CONDOMINIO GRASER
via Graser 8, Rovereto (TN)

PERIZIA di VERIFICA URBANISTICA

facciata est - raffronto fra stato di fatto e stato autorizzato

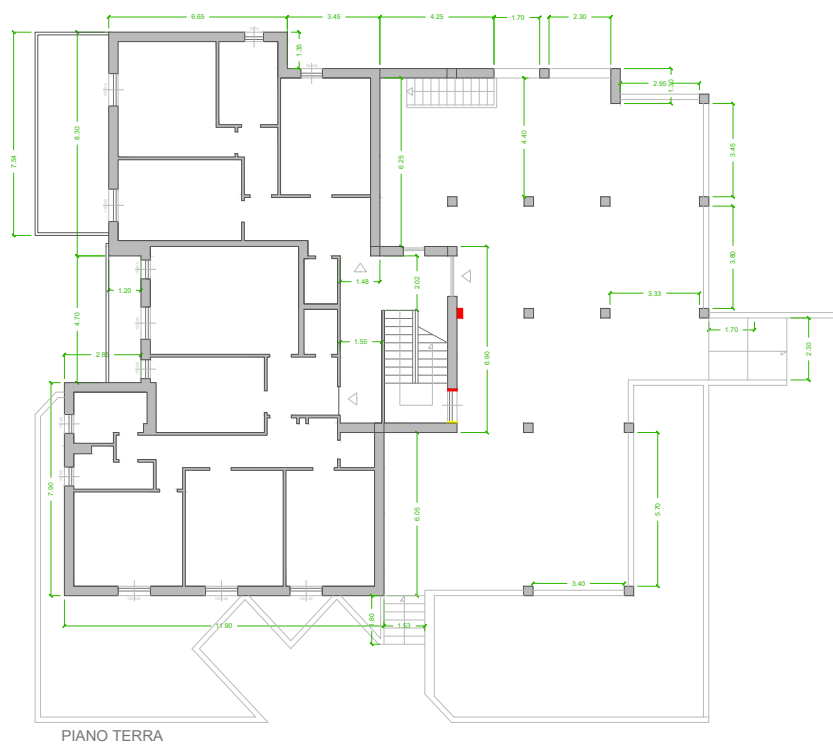
- nelle planimetrie di variante non è segnato il pilastro che esce dal muro est che chiude il vano scale al piano terra
- nei disegni di variante dei prospetti della casa, il prospetto Est indica la presenza di due finestre 120-135 cm per illuminare il vano scale al primo e secondo piano. Allo stato di fatto oggi il vano scale è invece illuminato da tre finestre di dimensioni e posizionamento diverse
- nei disegni di variante viene eliminato anche il balcone sulla facciata nord, ma rimangono disegnate due finestre di dimensioni difformi rispetto a quelle realizzate

In giallo e rosso sono evidenziate le difformità tra lo stato di fatto delle parti comuni dell'edificio e lo stato autorizzato.

Come scritto precedentemente, si tratta del pilastro al piano terra, delle finestre del vano scale e delle finestre sulla facciata nord.

La seconda e terza difformità invece necessiteranno di intraprendere un permesso di Sanatoria. Verrà fatto un passaggio presso il comune di Rovereto per avere parere da parte di un tecnico.
